NVE trekker innsigelse - Detaljreguleringsplan for Homme boligområde - PlanidD 202106 - Lindesnes kommune

Vi viser til dialogmøte 28.08.2025 og brev datert 02.09.2025. Saken gjelder detaljreguleringsplan for Homme boligområde, planID 202106. I brevet ber dere oss om å trekke innsigelsen på bakgrunn av reviderte plandokumenter.

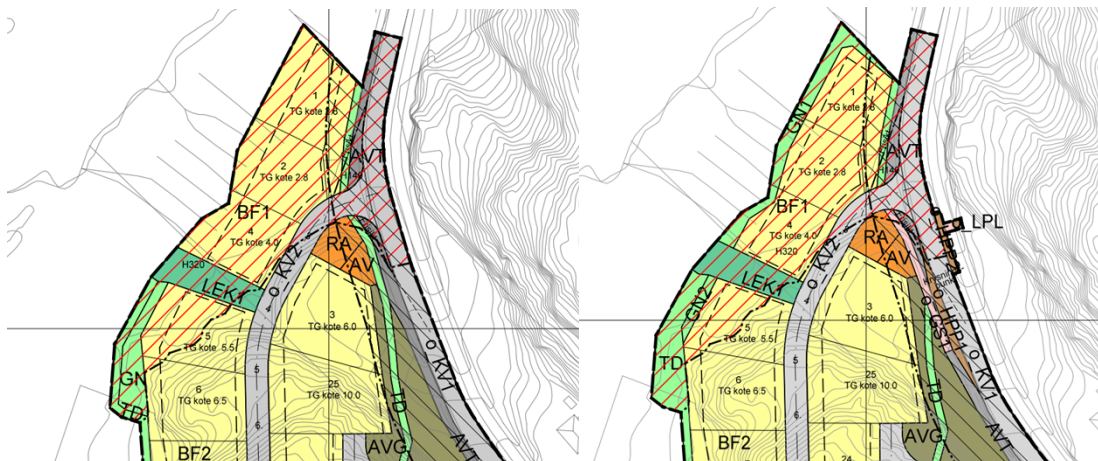
Forslagsstiller opplyser i epost 28.05.2025 til kommunen at «Tomtene 1, 2 og 4 er trukket litt lengre vekk fra elvekanten.» Etter vår vurdering er det riktig at selve byggeområdet er trukket noe tilbake, men siden heving av tomteareal og terrenginngrep skal skje innenfor GN-området, er det i praksis ingen endring i forhold til konsekvensene tiltaket vil kunne få på nærliggende areal.

Plankart datert 03.06.2024 (til venstre)

Plankart datert 22.04.2025 (til høyre)

Vi opprettholder et **faglig råd** om at tomtene 1, 2, 4 og 5 tas ut av planen. Nedre Audna naturreservat er et av de viktigste våtmarksområdene i Agder og en av de få uberørte elvemunningene på sørlandet, jf. [Naturbase faktaark](#). Formålet med fredningen er å bevare et viktig våtmarksområde som er et eksempel på en tilnærmet urørt elvemunning, med vegetasjon, rikt og særpreget fugleliv og annet dyreliv som naturlig er knyttet til området.
